Projet photovoltaïque - commune d'Ardon (45)

**Mémoire en réponse à l'avis de la Mission Régionale
d'Autorité environnementale de Centre-Val-de-Loire**

Demande de permis de construire PC 045 006 22 00023

Date : 24/10/2023

Figure 1 : Plan d'implantation du projet

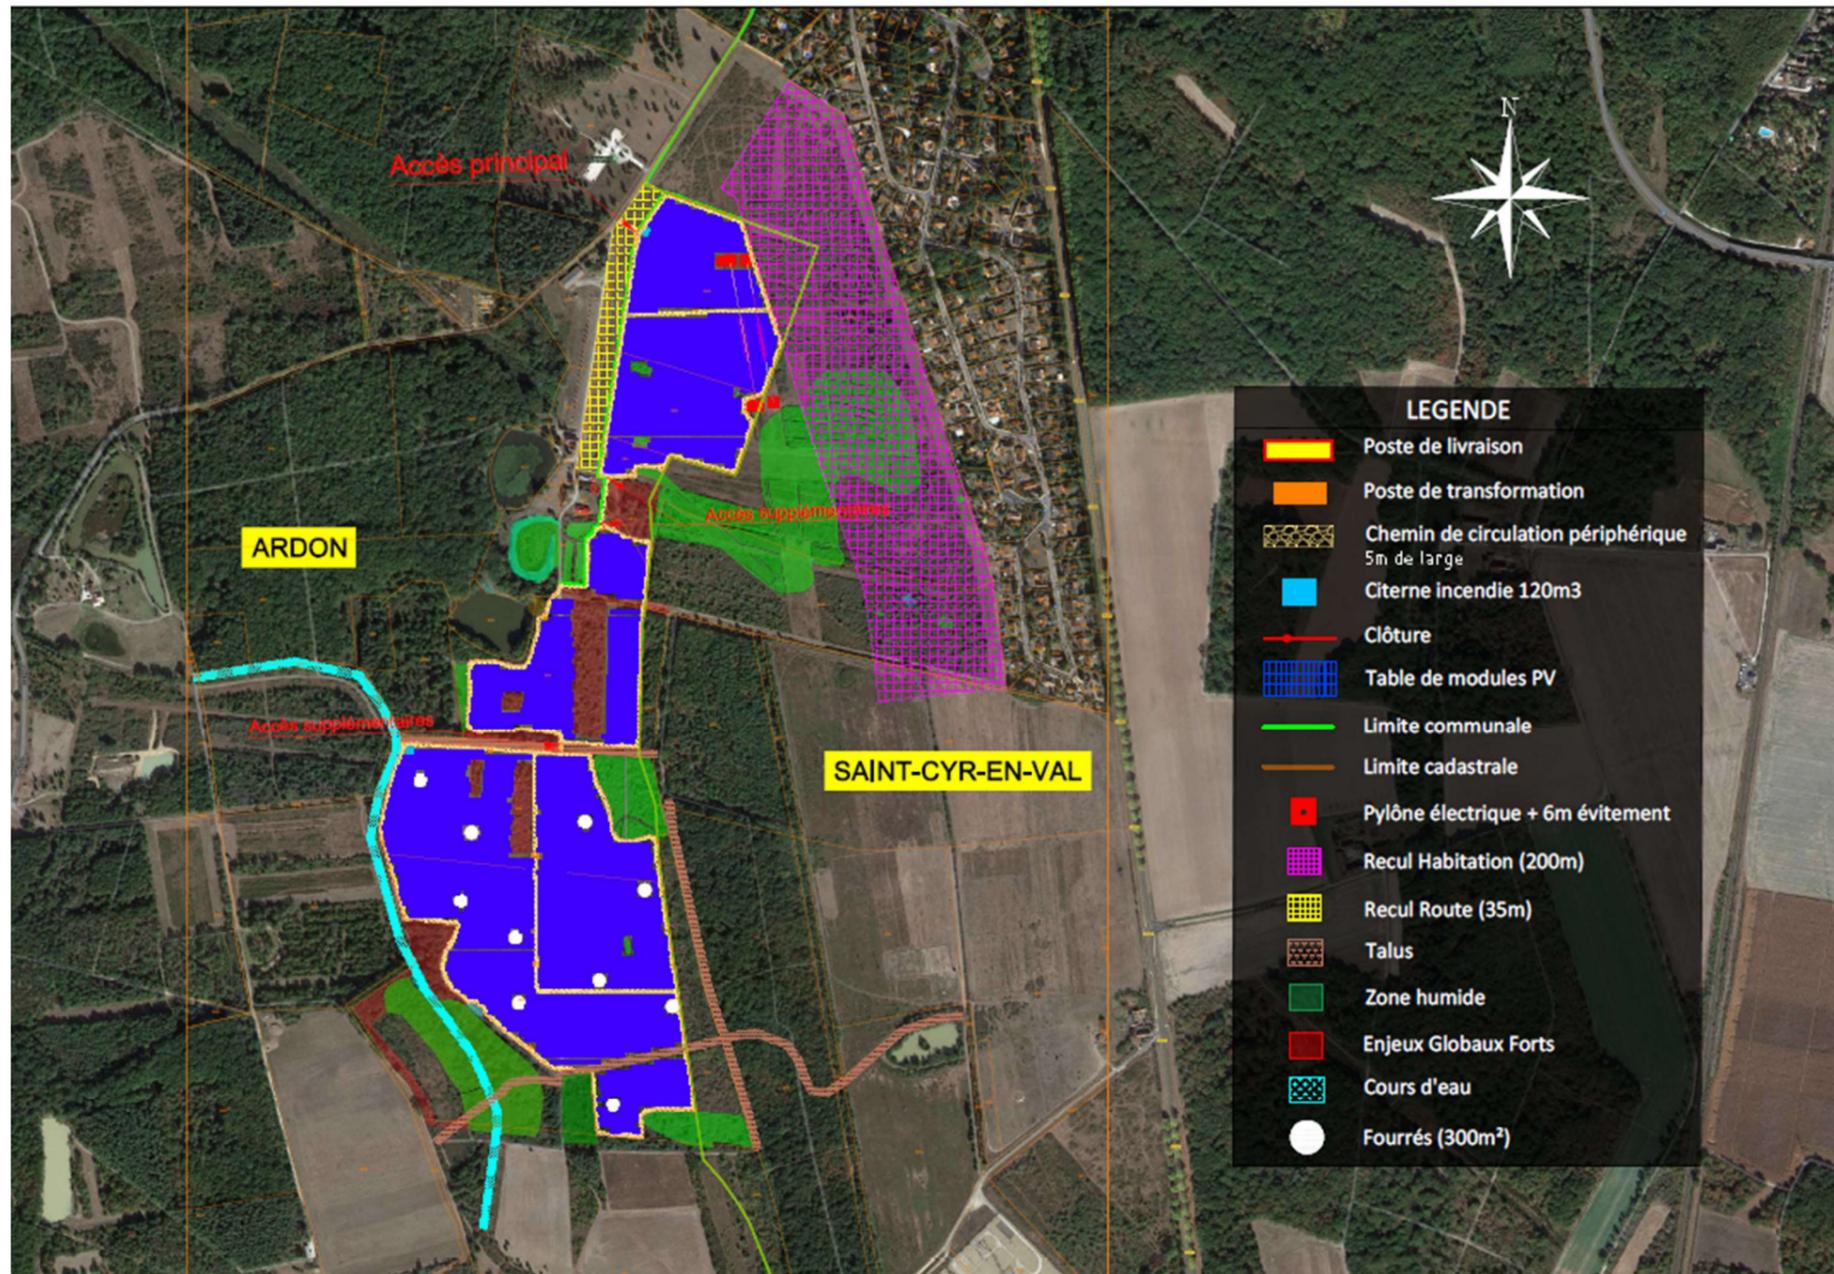
L'avis de la MRAe mentionne qu'une surface limitée du projet se situe sur la commune de Saint-Cyr-en-Val. En préambule GDSOL 131 tient à préciser que, si l'aire d'étude concerne à la fois les communes d'Ardon et de Saint-Cyr-en-Val, le projet est uniquement situé sur la commune d'Ardon comme le montre la cartographie ci-dessous (limite communale en vert clair). Aucun aménagement ne sera réalisé sur Saint-Cyr-en-Val.
